# リサイクル燃料備蓄センター 使用済燃料貯蔵事業変更許可申請 火山影響評価

令和2年2月14日  
リサイクル燃料貯蔵株式会社

# コメントリスト

番号	指摘日	コメント内容	ページ番号
1	令和元年6月17日 第283回審査会合	火山モニタリングについて、最新のデータを追加すること。	P42,50,51, 118~122, 204,227~229
2	令和元年6月17日 第283回審査会合	火山モニタリングについて、誤解の生じないような記載に修正すること。	P43,54,124~126
3	令和元年12月2日 面談	中野ほか編「日本の火山(第3版)」WEB版が更新されたことに伴い、当該新知見を適切に審査資料に反映すること。	P7,10,11,13,14 他
4	令和元年12月2日 面談	先行施設の審査知見を踏まえ、八甲田山を対象とした降下火砕物シミュレーションを行い、敷地における堆積層厚を確認すること。	P230~235

# 2. 1 地理的領域内の第四紀火山

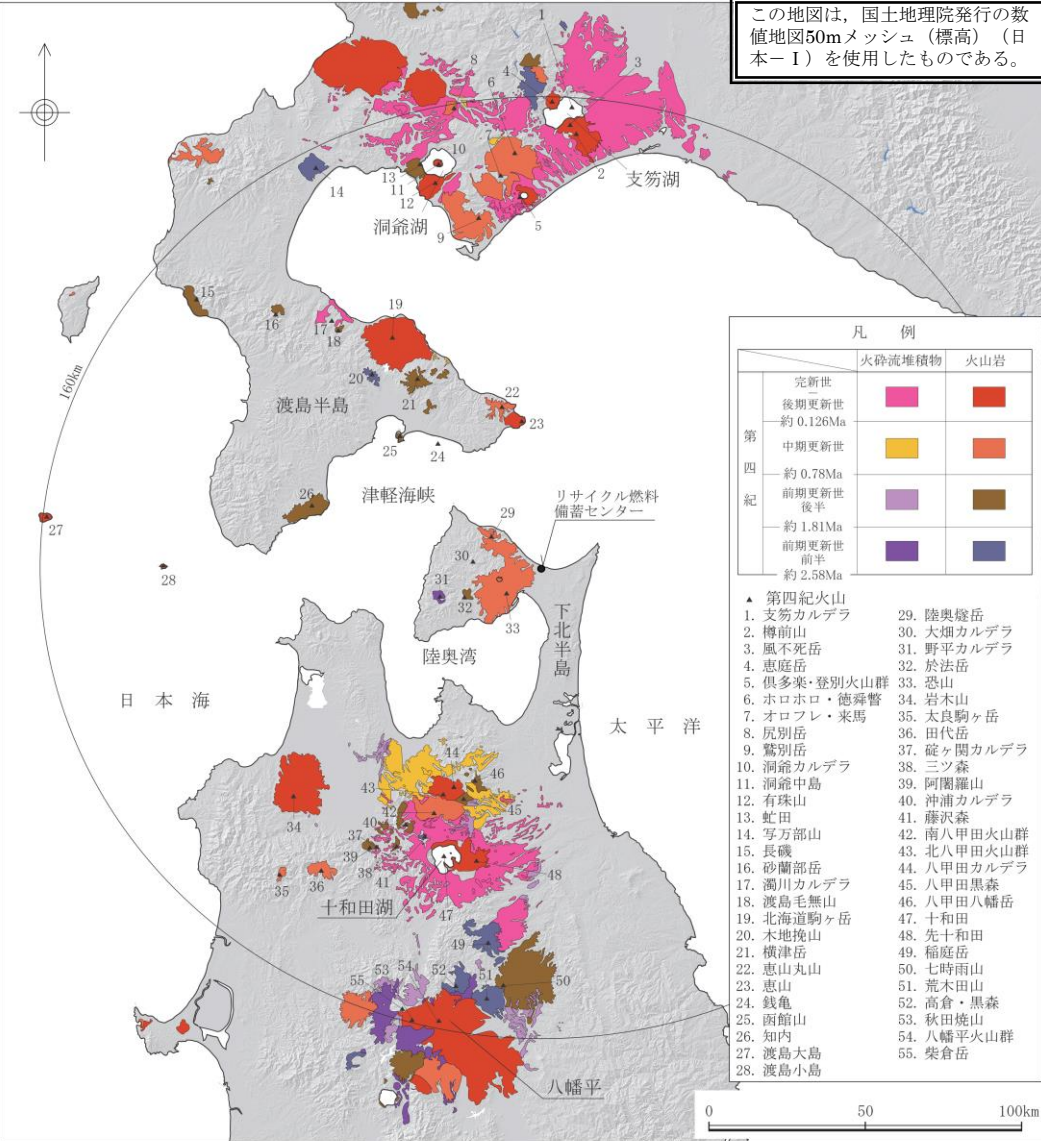
コメント3

審査会合 (H30.11.30)  
資料2-7 P7 修正

※1: 「日本の火山(第3版)」(中野ほか(2013)\*)による。※2: 敷地から各火山までの距離  
\*: 中野ほか(2013)については、WEB版が2019年3月19日に更新されたため反映した。以降の中野ほか(2013)についても、これを反映している。

➤ 地理的領域内(施設から半径160kmの範囲)における第四紀火山を文献調査等から55火山抽出した。

# 3. 5 地殻変動の評価 (GPS観測)

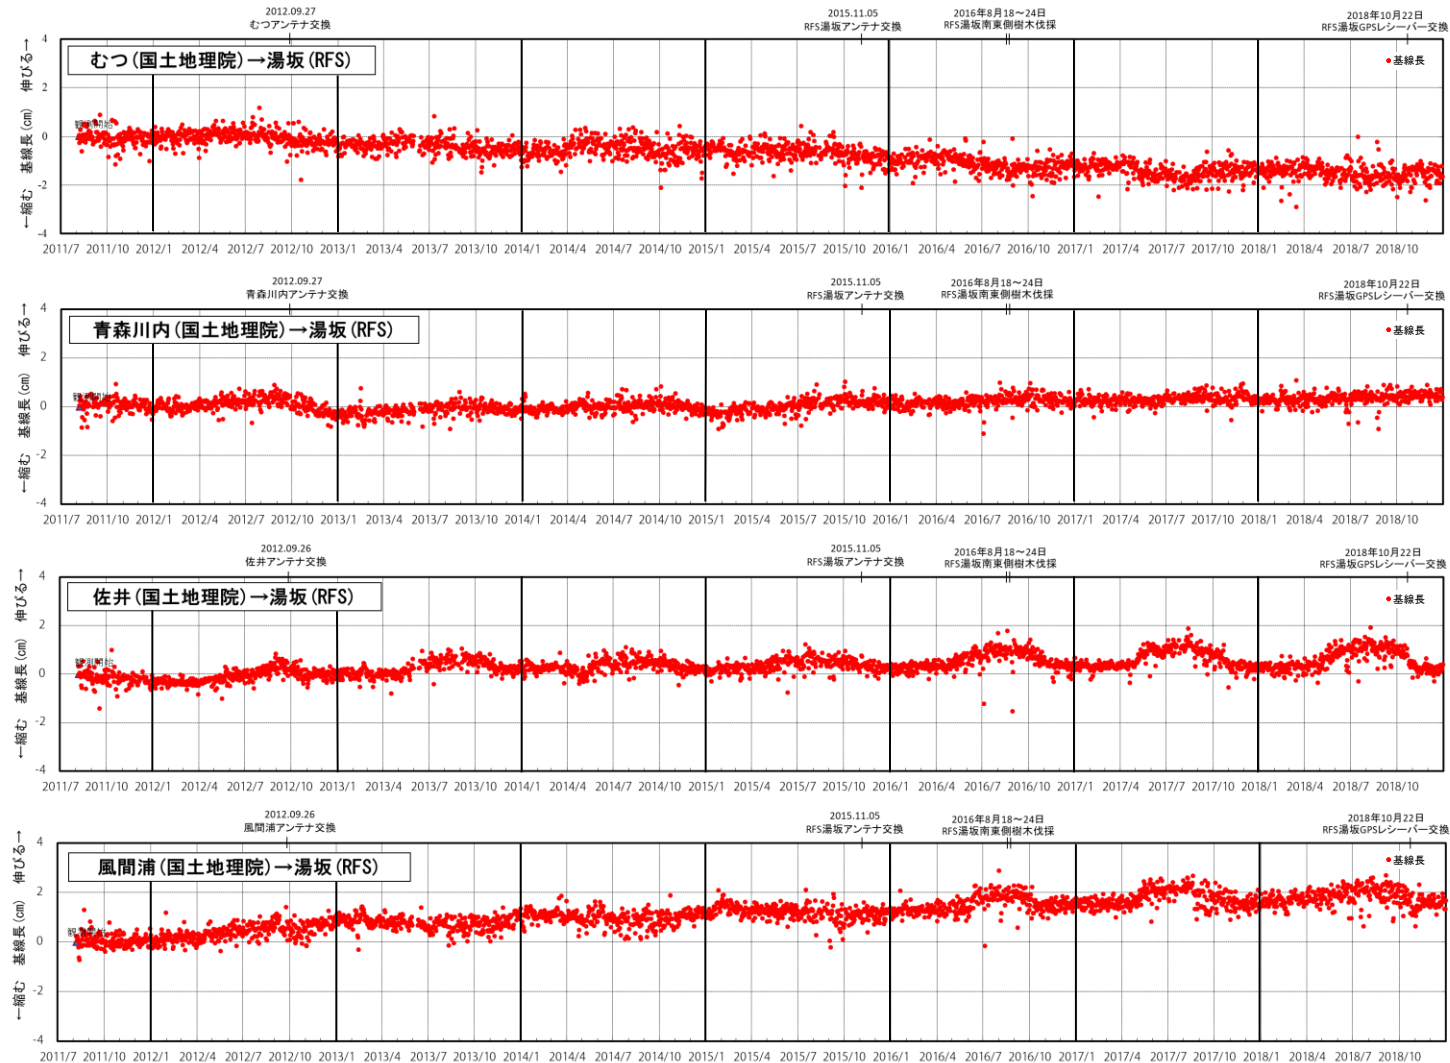
コメント1

審査会合 (H30.11.30)  
 資料2-7 P50 修正

恐山山頂部を中心とした下北半島北西部の電子基準点の観測結果によると、基線長の変化(地殻変動)は、ほとんど認められない。なお、若干の変化傾向が認められるが、これは東北地方太平洋沖地震の余効変動によるものと考えられる。

# 3. 5 地殻変動の評価 (水準測量)

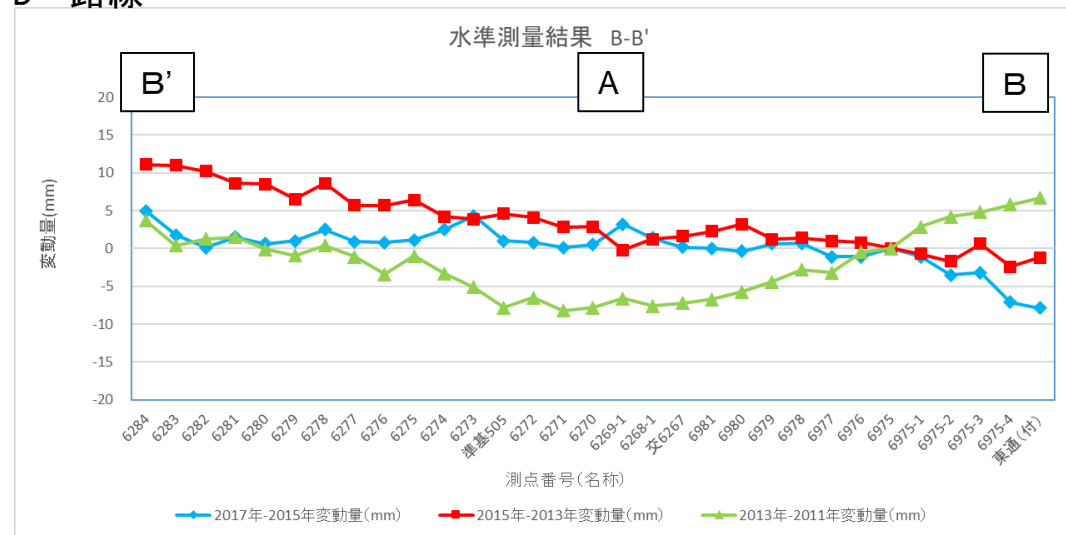
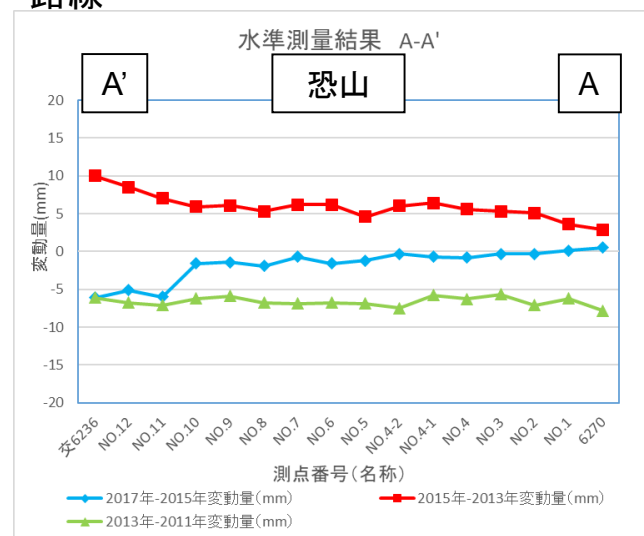
コメント1

審査会合 (H30.11.30)  
資料2-7 P51 修正

津軽海峡側および恐山で実施した水準測量(2011年-2013年, 2013年-2015年, 2015年-2017年)の結果, 火山活動に伴う累積的・系統的な変動は認められない。
